Modulo per la presentazione delle osservazioni per i piani/programmi/progetti sottoposti a procedimenti di valutazione ambientale di competenza statale**Presentazione di osservazioni relative alla procedura di:**

ID_VIP/ID_MATTM 5605 - Progetto di un impianto eolico denominato "Genzano Wind" composto da 10 aerogeneratori per una potenza complessiva di 60 MW e opere accessorie, compresi 30 MW di batterie di accumulo, ricadente nel Comune di Genzano di Lucania (PZ). Proponente SCS 06 srl.

OGGETTO DELLE OSSERVAZIONI

Corografia generale

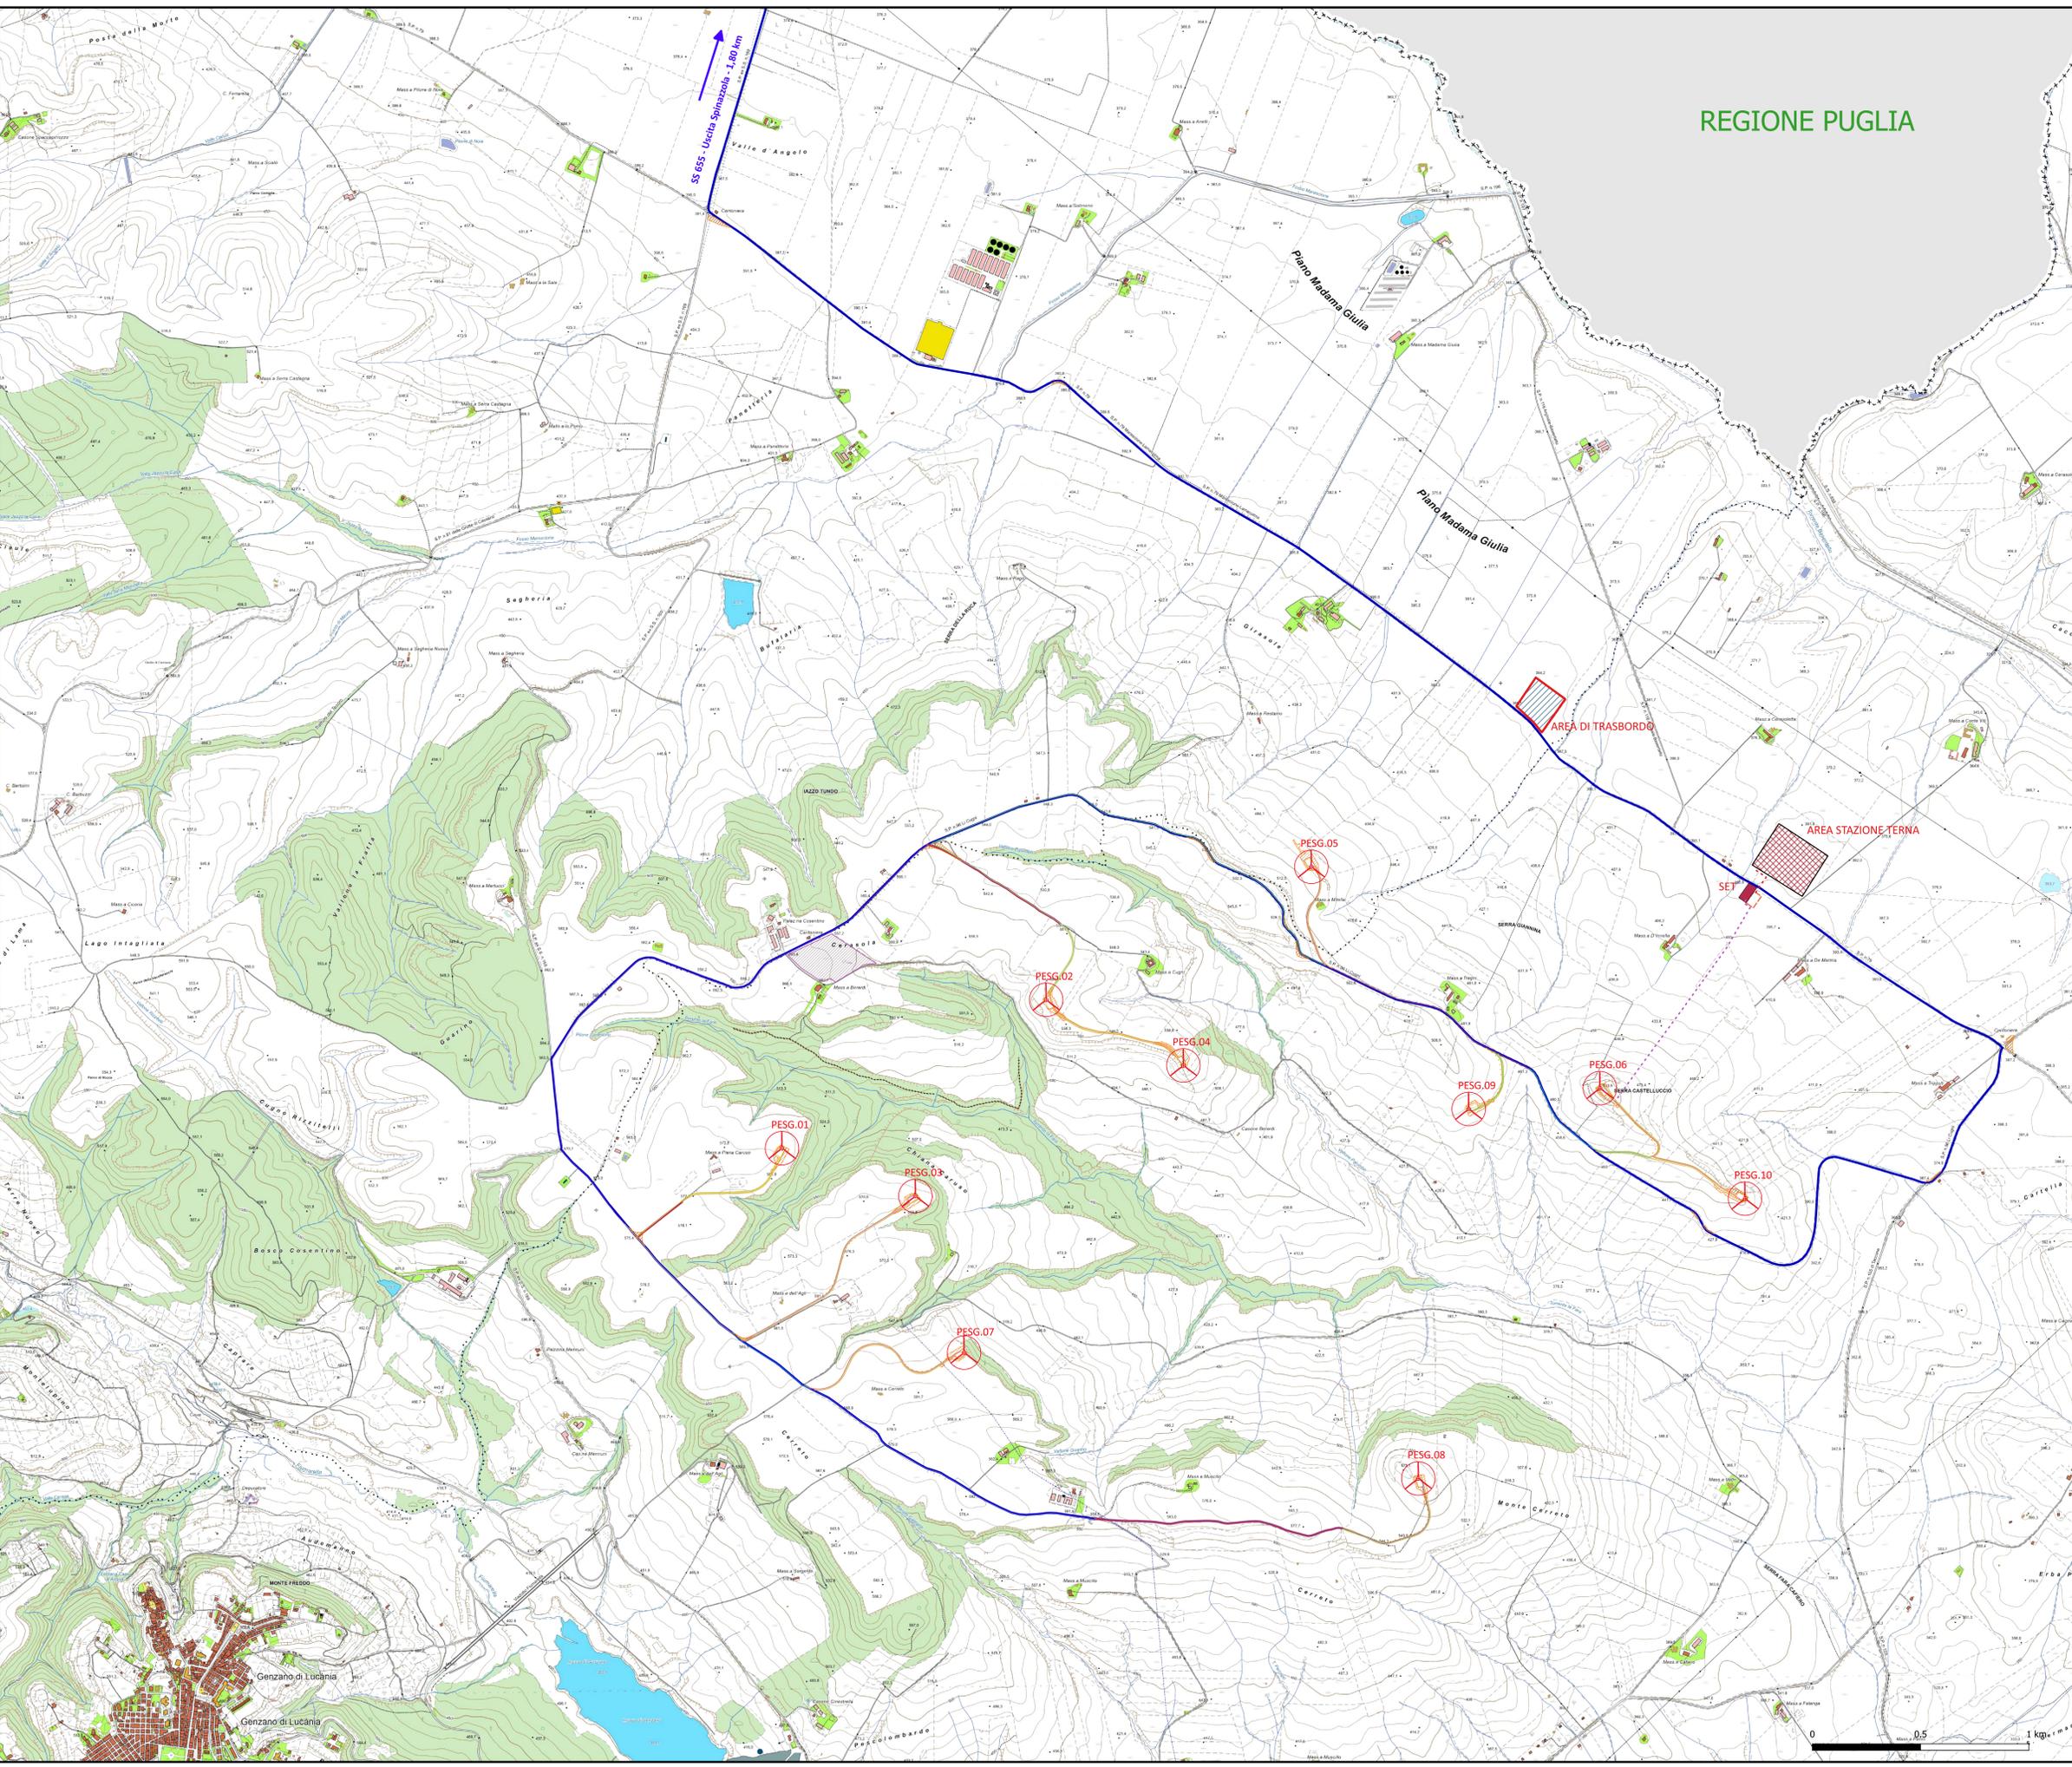
- I. **due aerogeneratori della SCS 06 srl, interferiscono direttamente con gli aerogeneratori del progetto Serra Giannina.** Si tratta, rispettivamente dell'aerogeneratore **GE02** interferente con il PESG03 (entrambi localizzati nel foglio 14 Particella 139 del Comune di Genzano di Lucania) e il **GE06** interferente con il PESG06 (entrambi localizzati nel foglio 17 Particella 3 del Comune di Genzano di Lucania);

- II. i tracciati dei cavidotti delle due iniziative coincidono per una lunghezza complessiva pari a circa 5600 metri;
- III. come illustrato dalla tabella sottostante, la localizzazione degli aerogeneratori della SCS 06 non sembrerebbe rispettare le **interdistanze** di cui al punto 1.2.1.6. dell'Allegato A del PIEAR (Procedure per la costruzione e l'esercizio degli impianti eolici) nonché delle Linee Guida nazionali rispetto agli aerogeneratori della Scrivente. Situazione aggravante l'impatto cumulativo di entrambi i progetti sul territorio a vocazione prettamente agricola. Si rileva che, come indicato dal PIEAR, *nella progettazione dell'impianto eolico per garantire la presenza di corridoi di transito per la fauna, oltre che ridurre l'impatto visivo, gli aerogeneratori devono essere disposti in modo tale che la distanza minima tra aerogeneratori sia pari a 3 diametri di rotore.*

Per le opportune verifiche si allega la tavola di progetto denominata PESG_A.16.a.3. – Corografia generale (All.3).

Si rileva dunque che le interferenze tra due progetti, non possano esser trascurate sia dal punto di vista progettuale che ambientale.
